Szpital Wielospecjalistyczny
im. dr. Ludwika Błażka
w Inowrocławiu
88-100 Inowrocław, ul. Poznańska 97
województwo kujawsko-pomorskie
Regon 092358780 NIP 556-22-39-217 **KRS 0000002494**
Dział Zamówień Publicznych
tel./fax **52/35-45-587** ; centrala tel./fax 52/354-55-00

EZP 116/2021

dot. przetargu nr D-5/2021 w przedmiocie zamówienia na DOSTAWA SPRZĘTU INFORMATYCZNEGO SIECIOWEGO WRAZ Z MONTAŻEM I MODERNIZACJĄ SIECI LAN SIEĆ DLA SZPITALA WIELOSPECJALISTYCZNEGO IM DR LUDWIKA BŁAŻKA W INOWROCŁAWIU W RAMACH TRWAJĄCEGO PROJEKTU „BUDOWA KUJAWSKO-POMORSKIEGO SYSTEMU UDOSTĘPNIANIA ELEKTRONICZNEJ DOKUMENTACJI MEDYCZNEJ – II ETAP" RPKP.02.0100-04-001-/18

Przykładowe zdjęcia szaf przeznaczonych do wymiany – wszystkie są takie same.

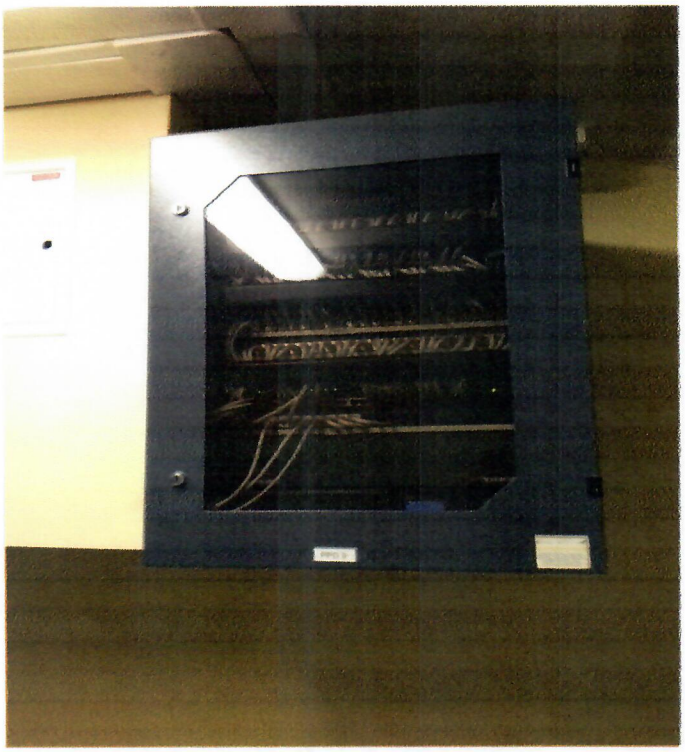
Pytanie nr 3
Zdjęcia szaf, które są do wymiany na nowe - ważne.
Odpowiedź:
